DIRECCIÓN DE PREVENCIÓN Y ATENCIÓN DE EMERGENCIAS

CONCEPTO TÉCNICO No. CT - 4564

Localidad	2. CHAPINERO
UPZ	90. Pardo Rubio
Barrio	PARDO RUBIO
Dirección	Carrera 7 No. 45 - 55
CHIP	AAA0091BYSY
Información Catastral	Manzana 30, Lote 26
Fecha de Visita	14 de Diciembre de 2006
Área (Ha)	0.0333
Solicitante	Curaduría Urbana No. 5
Población beneficiada	20 personas
Tipo de Amenaza	Remoción en Masa

Figura No.1 – Localización del Proyecto “Carrera 7 No. 45- 55”, en el Plano Normativo de Amenaza por Remoción en Masa del P.O.T.

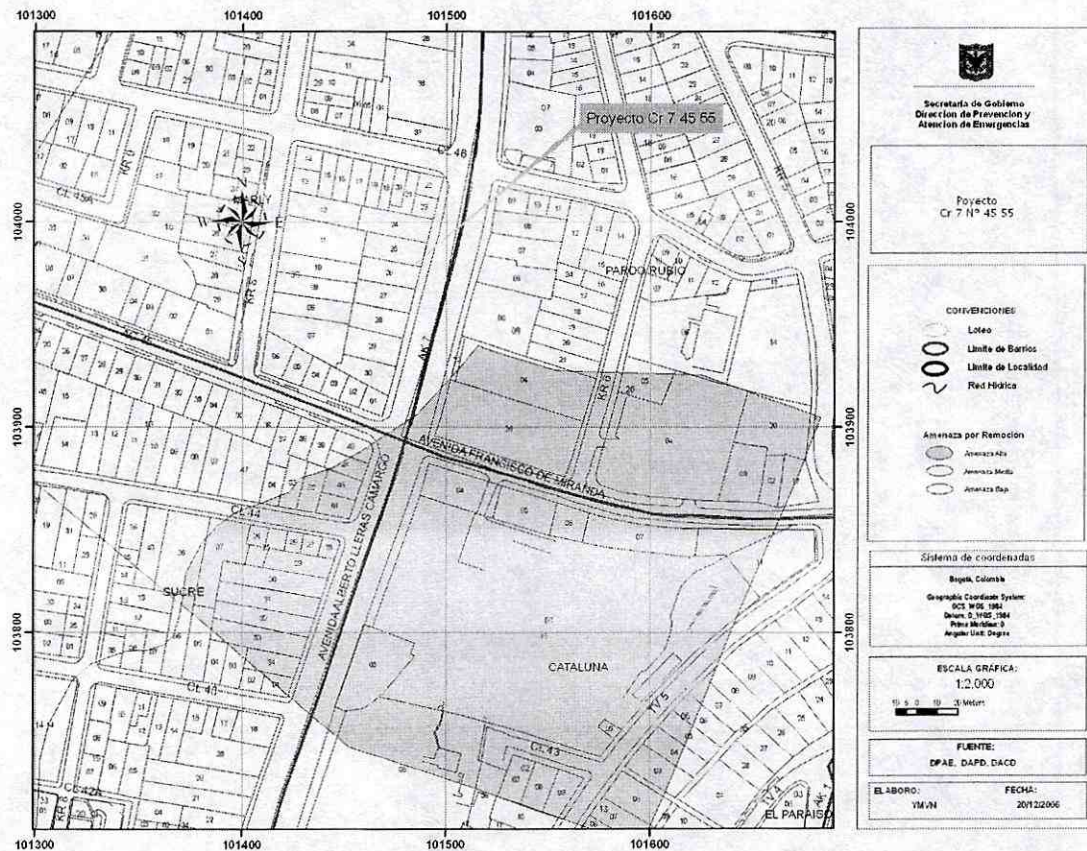
De acuerdo con el plano normativo No. 3 (Amenaza por remoción en masa) del Plan de Ordenamiento Territorial de Bogotá – POT (Decreto 190 de 2004, por el cual se compilan los decretos 619 de 2000 y 469 de 2003), el sector donde se localiza el Proyecto "Portal de la Javeriana etapa II" se encuentra en una zona de AMENAZA MEDIA por procesos de remoción en masa (Figura No.1).
